SUPERINTENDENCIA DE INDUSTRIA Y COMERCIO	
RAD: 12-19519- -5	FECHA: 2013-07-11 18:58:55
DEP: 2020 DIRECCION DE NUEVAS CREACIONES	EVE: 378 FASE NACIONAL INCLUIDO CAPITULO I
TRA: 11 PCT-PATENTE DE INVENCION CAPITULOS I Y II	FOLIOS: 5
ACT: 519 PRESENTACION

Asunto: Radicación: 12-19519- -5
 Trámite: 11
 Evento: 378
 Actuación: 519
 Oficio: 12071
 Folios: 5

Título de la solicitud: “Estructura de pavimento flexible para calles y carreteras, compuesta por una base inferior estabilizada y una carpeta superior de rodado de espesor reducido” (Ver Pág. 1 del Rad. N° 12-019519-00000-0000).

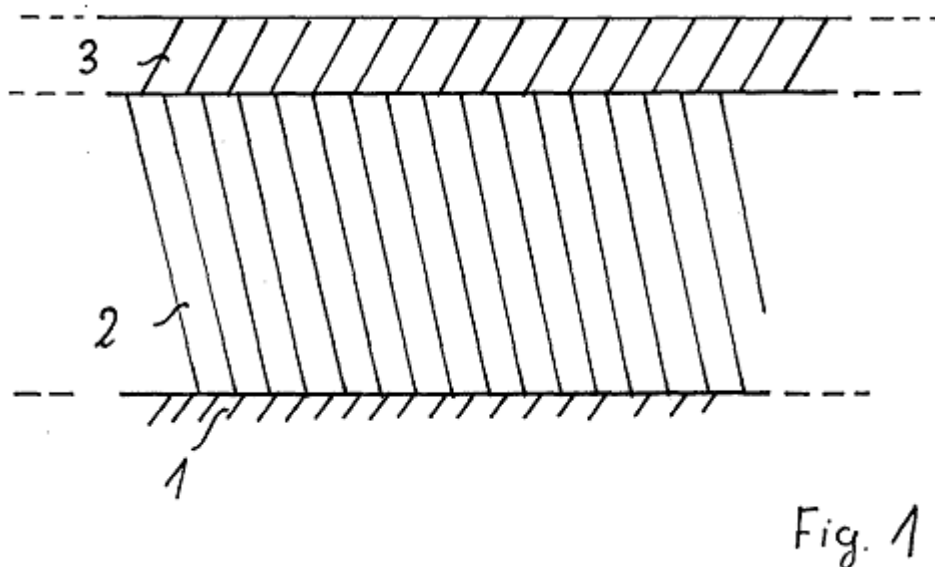
La reivindicación 1 consiste en “Una estructura de pavimento flexible (...)” (Ver Pág. 7 del radicado N° Rad. N° 12-019519-00000-0000).

De acuerdo con la tabla anterior, las características esenciales de la estructura de la reivindicación 1 habían sido divulgadas previamente en el documento D1, por lo tanto, la materia reivindicada no es nueva.

- Reivindicación 2: Además hay una de 30 a 80 cm de espesor (...) con un agente solidificante en la adición de un aglutinante adicional en el suelo compactado (2) (Col. 3, líneas 30 a 3, Fig. 1).

Las reivindicaciones dependientes 2, 3, 5 a 8 no mencionan alguna característica que haga nueva a la estructura de la reivindicación 1, por lo cual se considera que no son nuevas.
